リコールステッカー貼付の廃止について

○ リコール届出書及び一覧表の訂正内容

リコールステッカー貼付廃止のお知らせ

リコールステッカー貼付位置の代表例：

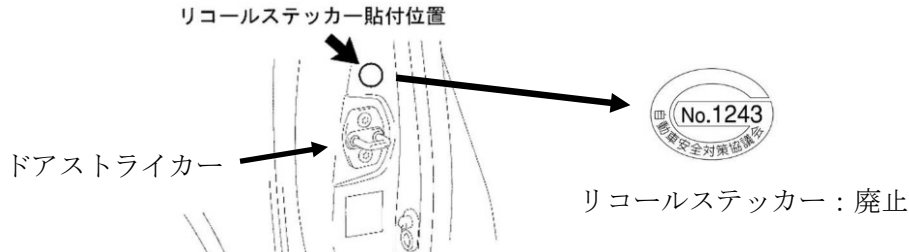
「改善実施済車には、運転者席側ドア開口部のドアロックストライカー付近に、●●●●※のステッカーを貼付する。」の記述を削除する。

リコールを実施したお車に貼付しておりました、リコールステッカーを令和2年11月1日(2020年)より、令和2年10月31日までのリコール届出を含め、一律に貼付を廃止します。

運転者席側ドア開口部のドアストライカー付近に貼付しています。
